電源開発株式会社
大間原子力発電所

敷地周辺の火山と火山災害に対する
対応策について

平成18年11月
原子力発電安全審査課

図-1 敷地周辺の第四紀火山位置図

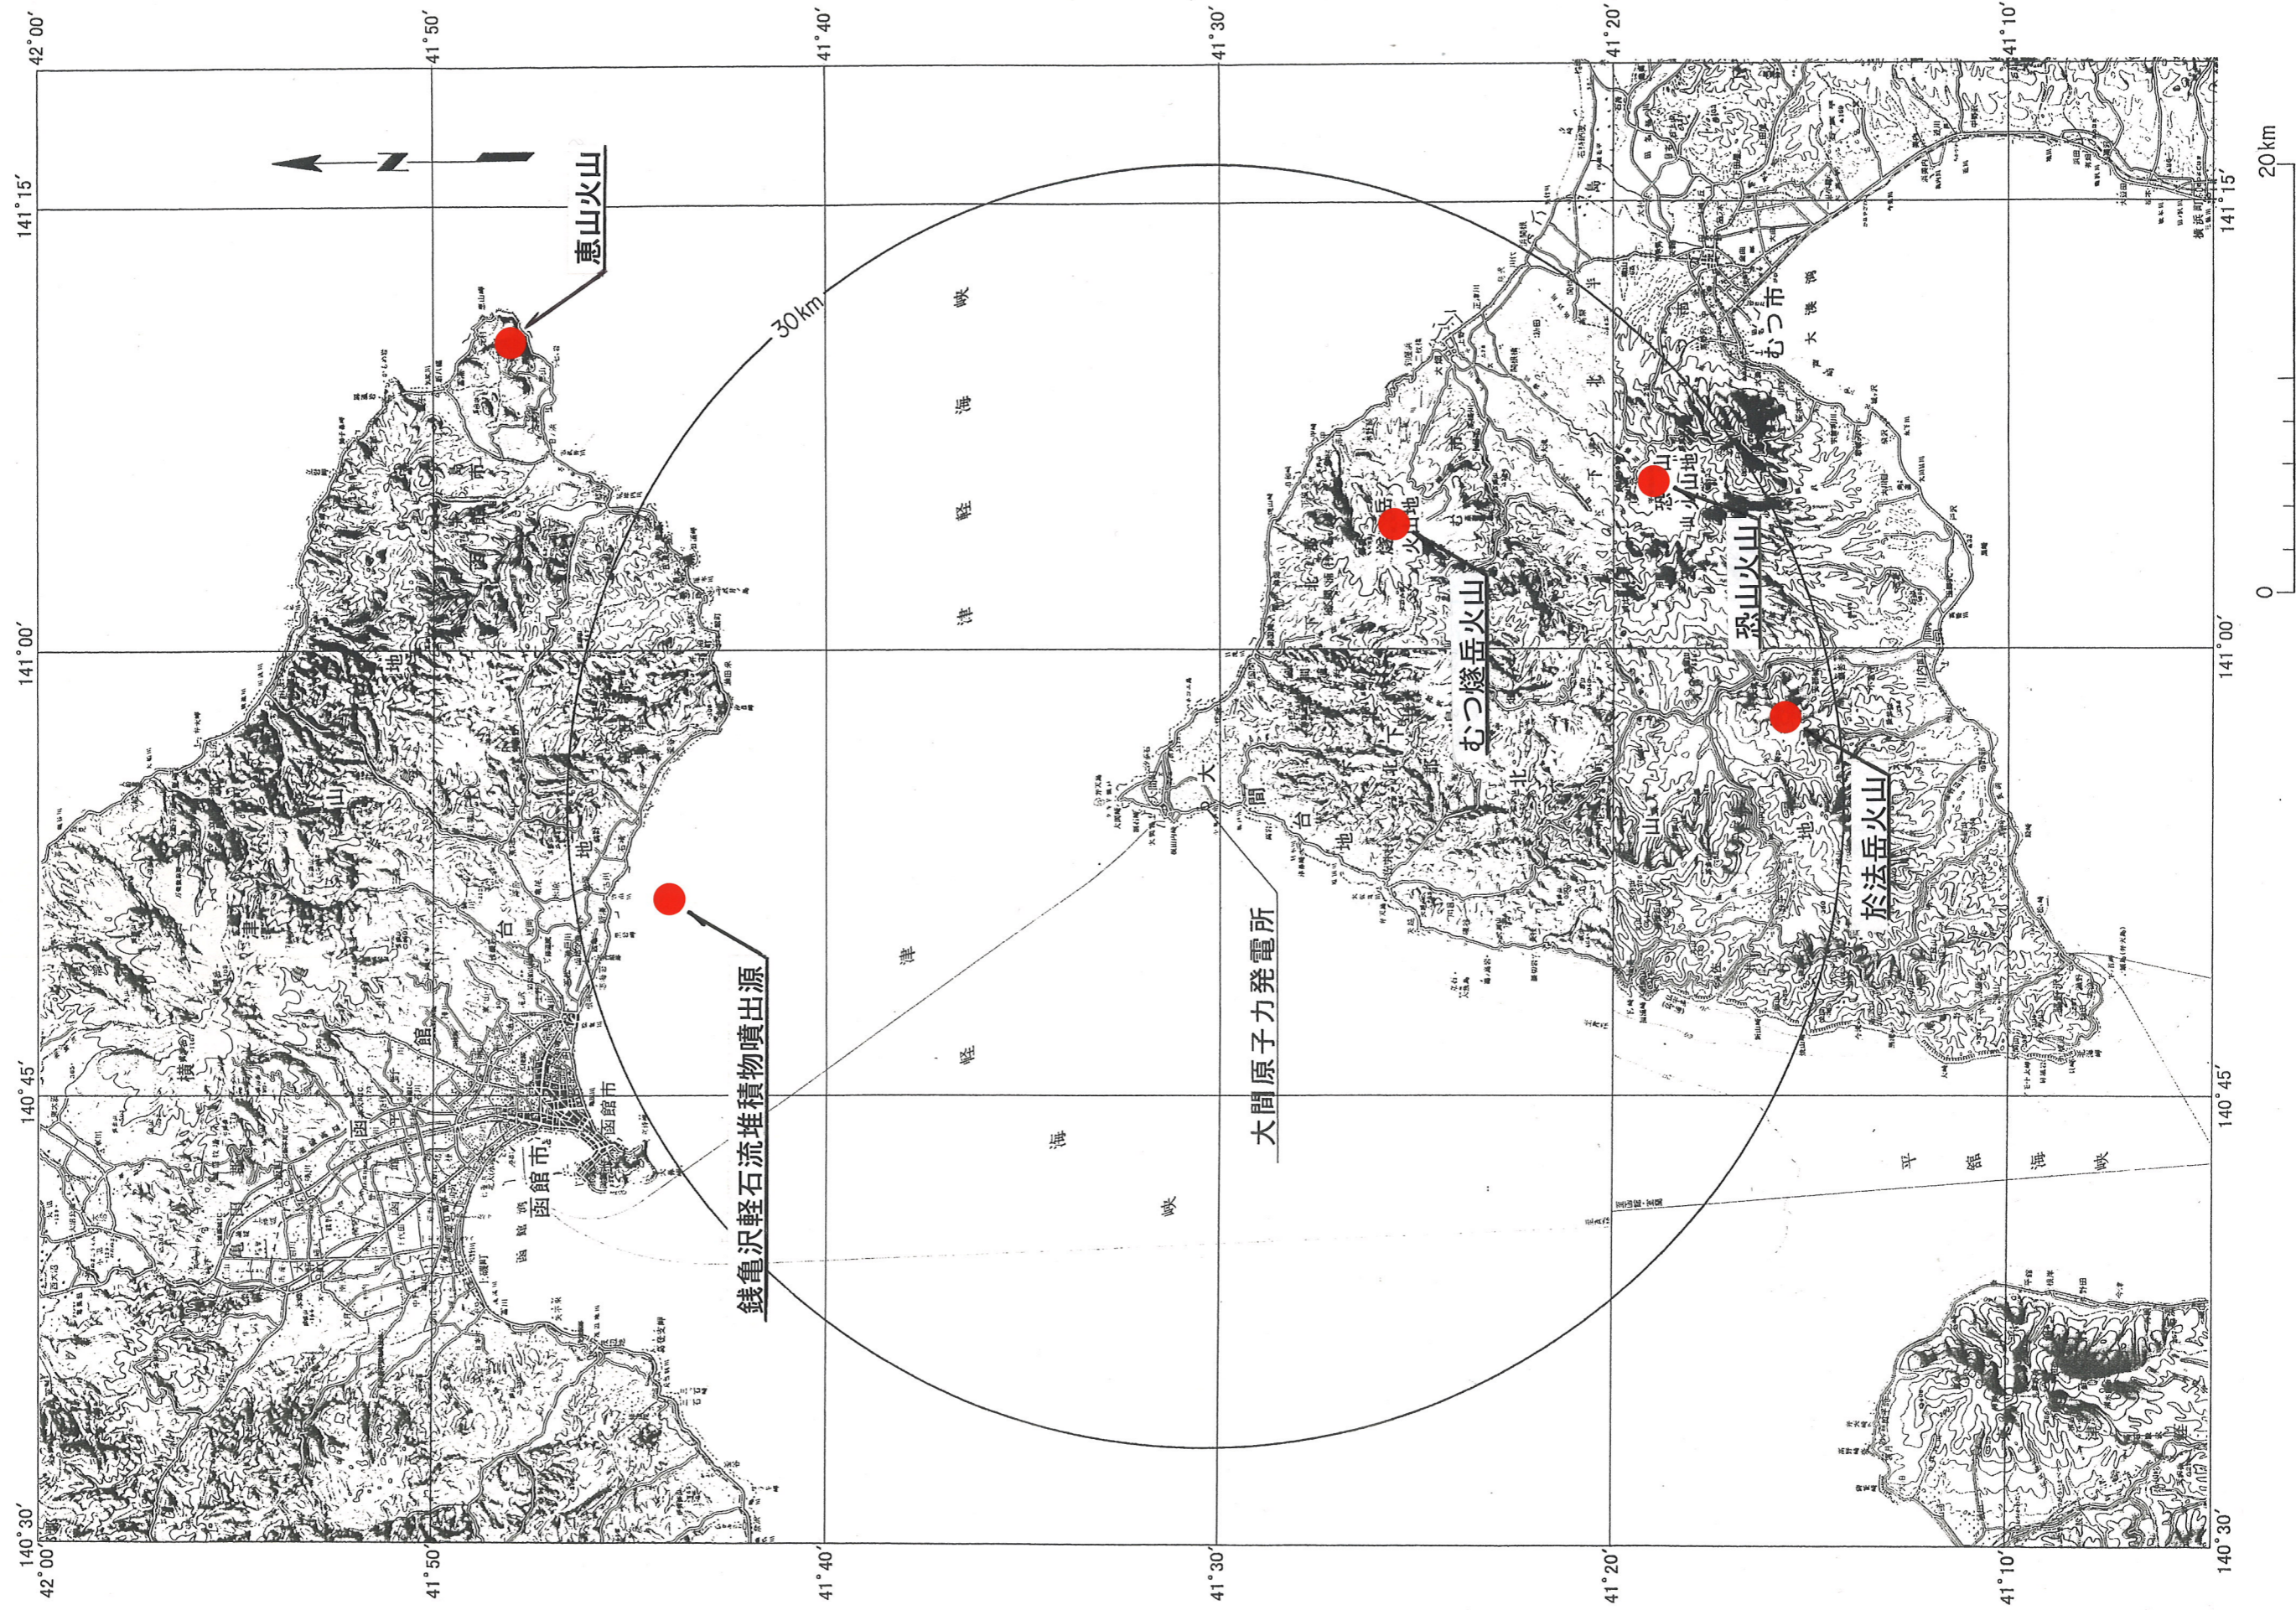
大間原子力発電所敷地周辺に位置する、第四紀に活動した火山としては、むつ燧岳火山、恐山火山、於法岳火山、銭亀沢軽石流堆積物噴出源及び恵山火山があるとしている。図-1 にこれらの位置を示す。

図-2 敷地周辺陸域の地質図

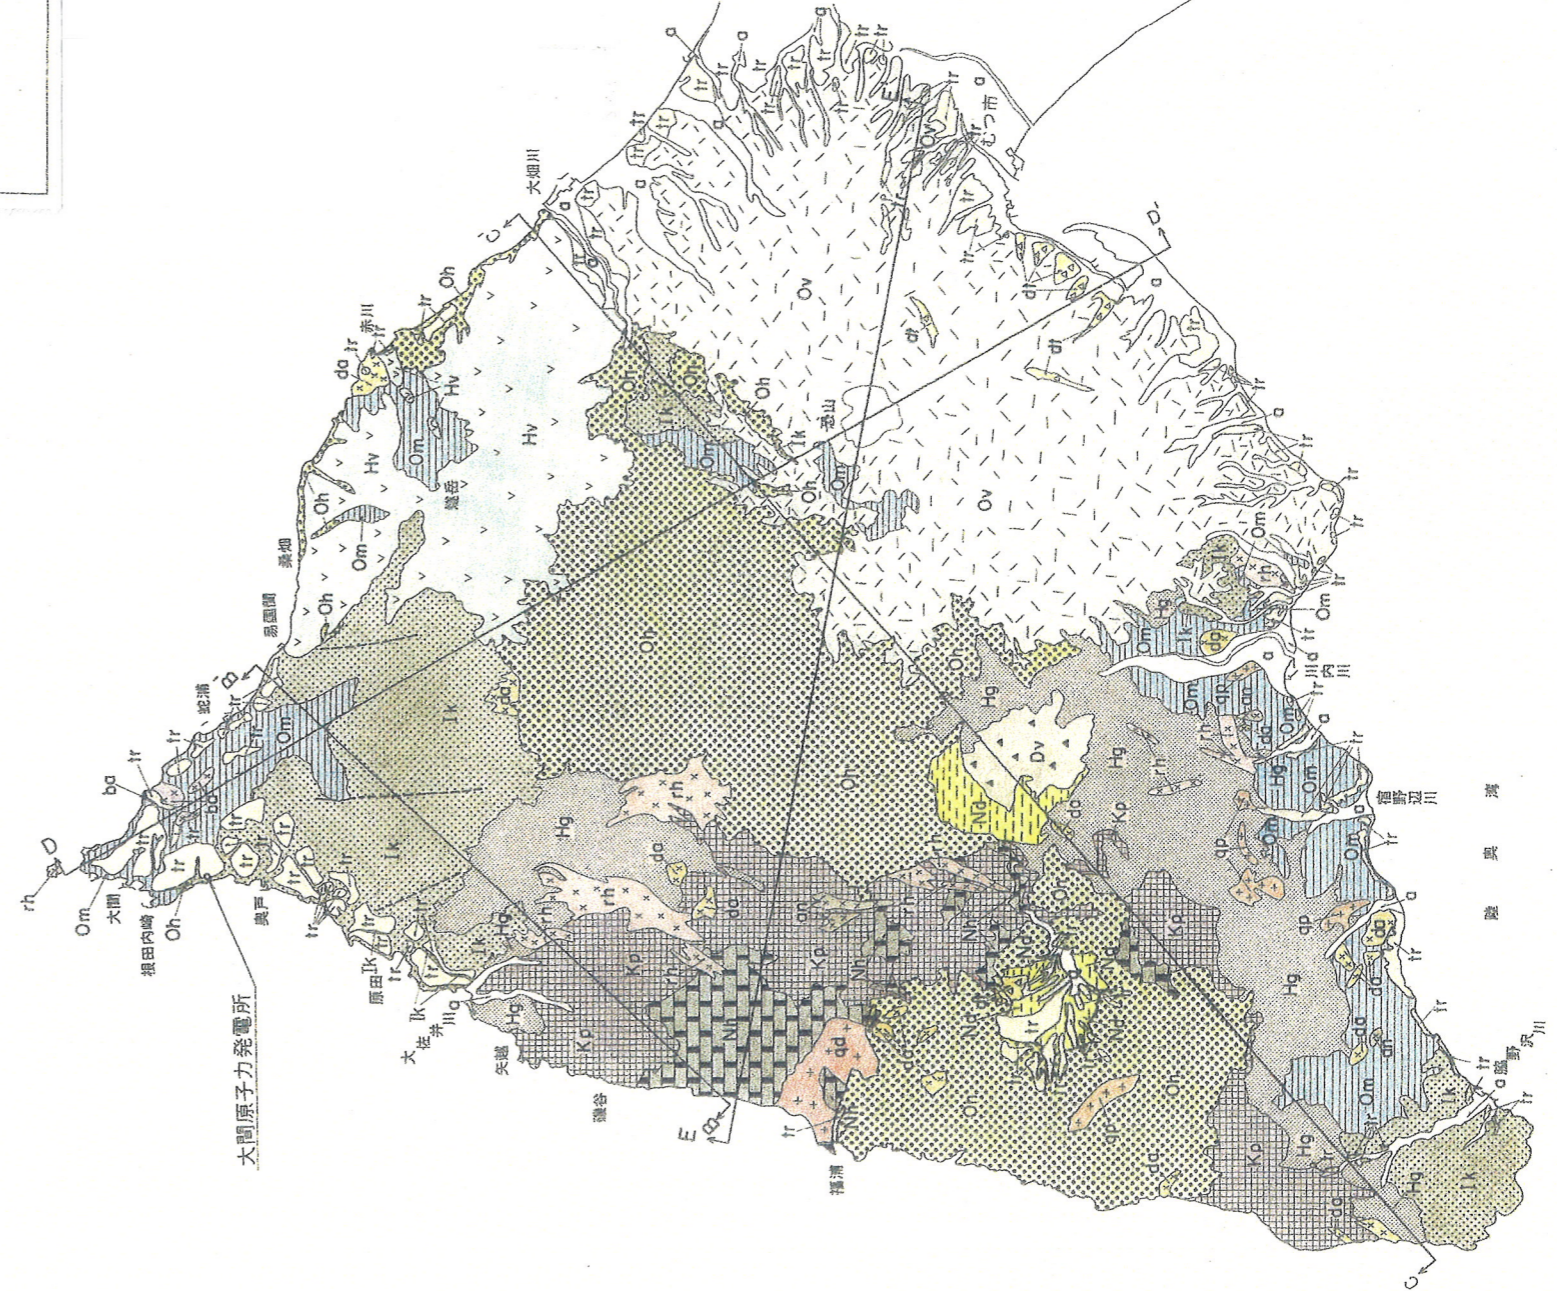
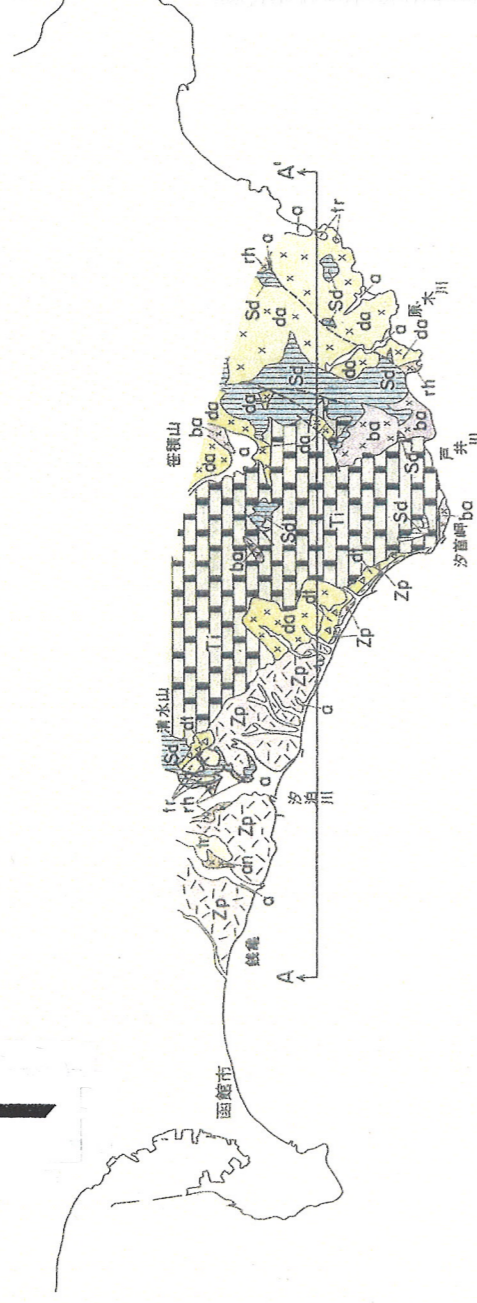
むつ燧岳火山起源とされる溶岩，火砕流堆積物，岩屑流堆積物，土石流堆積物及び火山泥流堆積物の分布は大畑川の北方から易国間川の東方に至る範囲であり，敷地には達していないとしている（図-2）。

恐山火山起源とされる溶岩、火砕流堆積物、岩屑流堆積物、土石流堆積物及び火山泥流堆積物の分布は、大畑川の南方からむつ低地の西方を経て川内川の東方に至る範囲であり、敷地には達していないとしている(図-2)。

銭亀沢軽石流堆積物は、亀田半島南部の函館市銭亀付近から汐首岬付近にかけての函館台地に広く分布しているが、津軽海峡を挟んだ下北半島西部には分布していないとしている(図-2)。

恵山火山起源とされる溶岩、火砕流堆積物、岩屑流堆積物、土石流堆積物及び火山泥流堆積物の分布は、恵山火山近辺の北海道亀田半島南東端にのみ分布し、津軽海峡を挟んだ下北半島西部には分布していないとしている(図-2)。

図-3 中央制御室換気空調系系統概要図

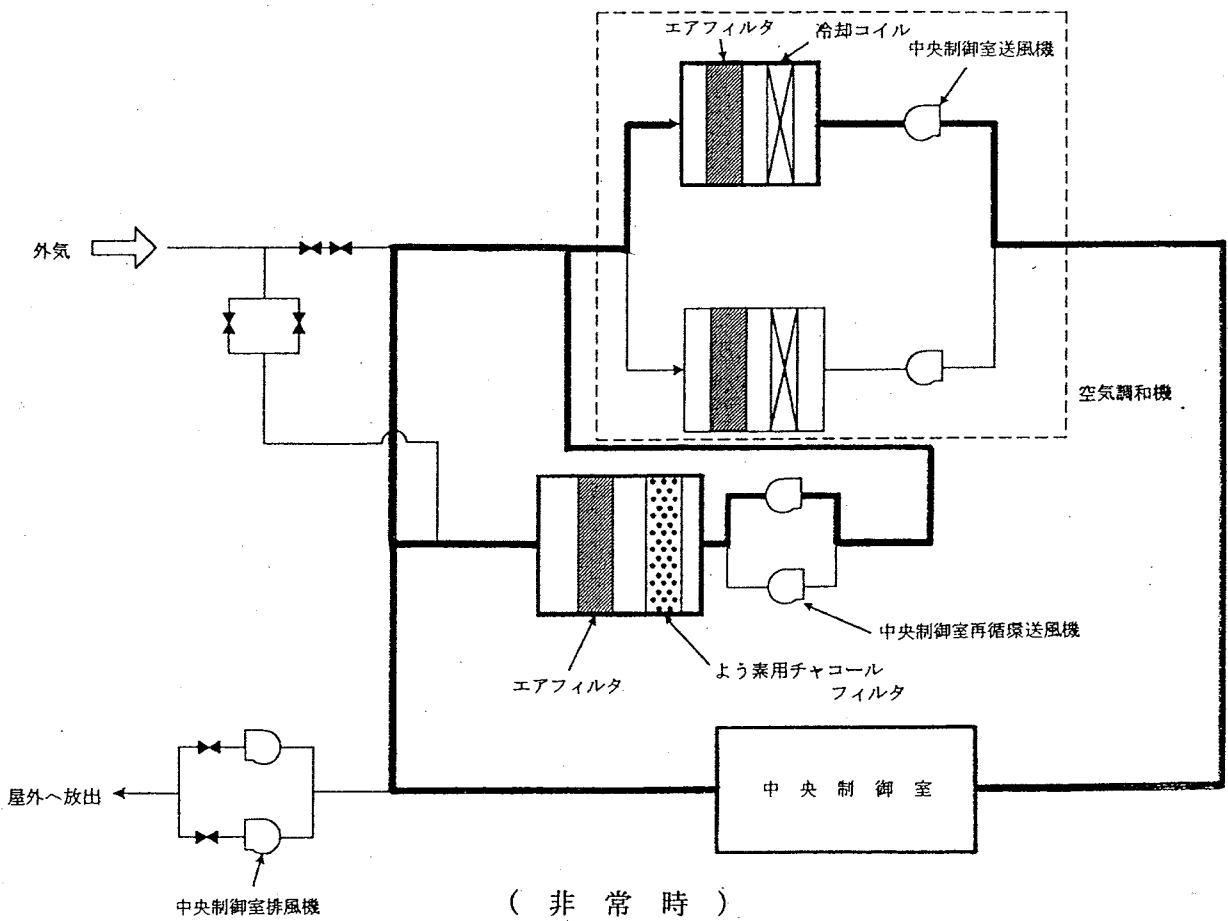
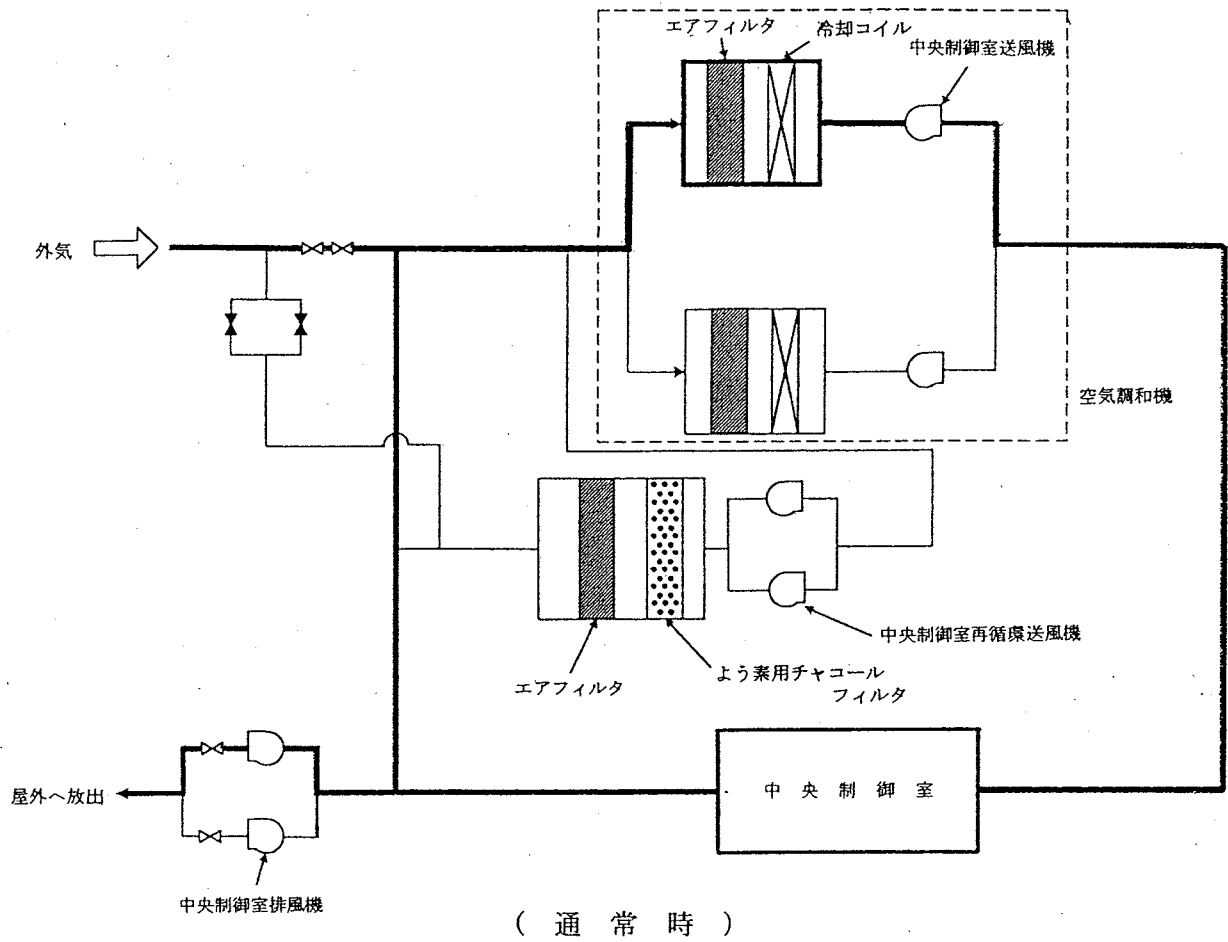
更に、大間原子力発電所の計算機を設置する中央制御室等の部屋は、換気空調設備によって、外気を遮断して内部循環運転で対応する運転モードを有するとしている。図-3 に通常時と非常時の中央制御室換気空調系の系統概要を示す。

図-4 非常用ディーゼル機関の吸気処理の概要

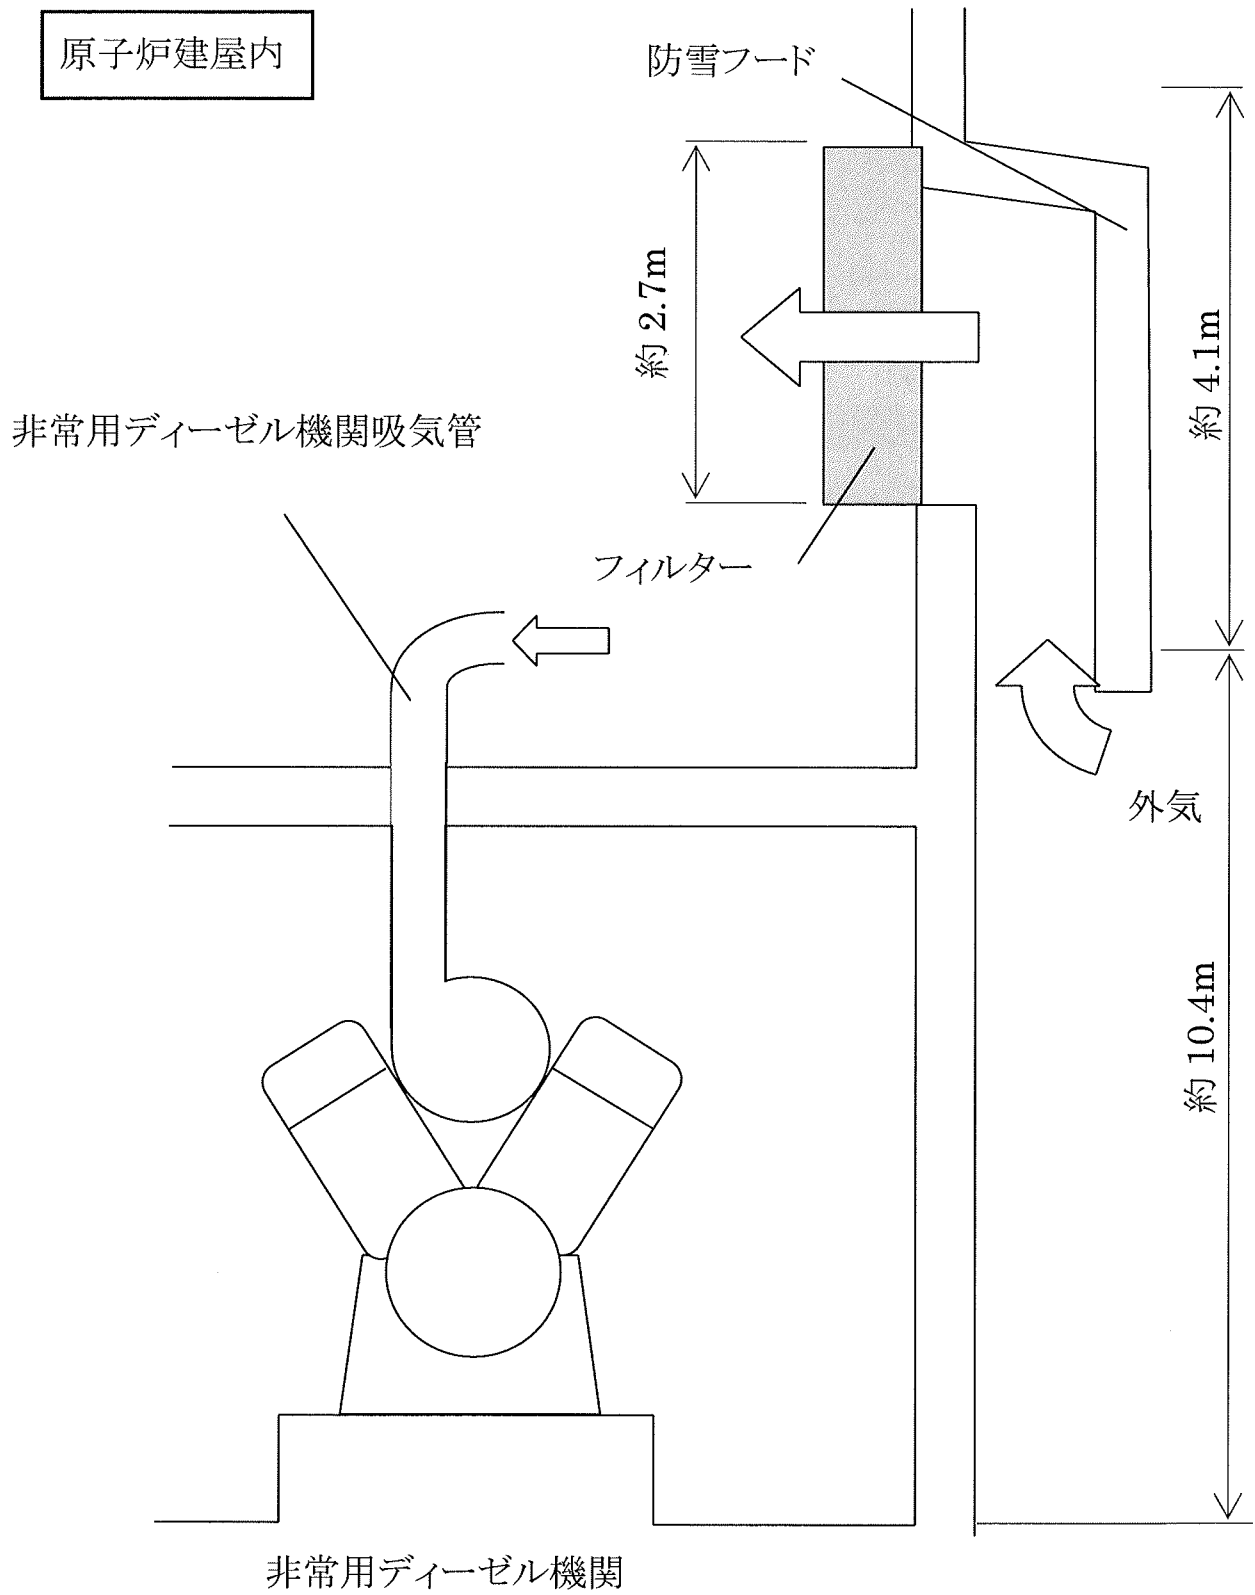
非常用ディーゼル機関の吸気における火山灰等の異物の流入防止対策の概要を図-4 に示す。吸気口が、原子炉建屋の側壁に設けられ、防雪フード及びフィルタを通して吸気する計画としている。
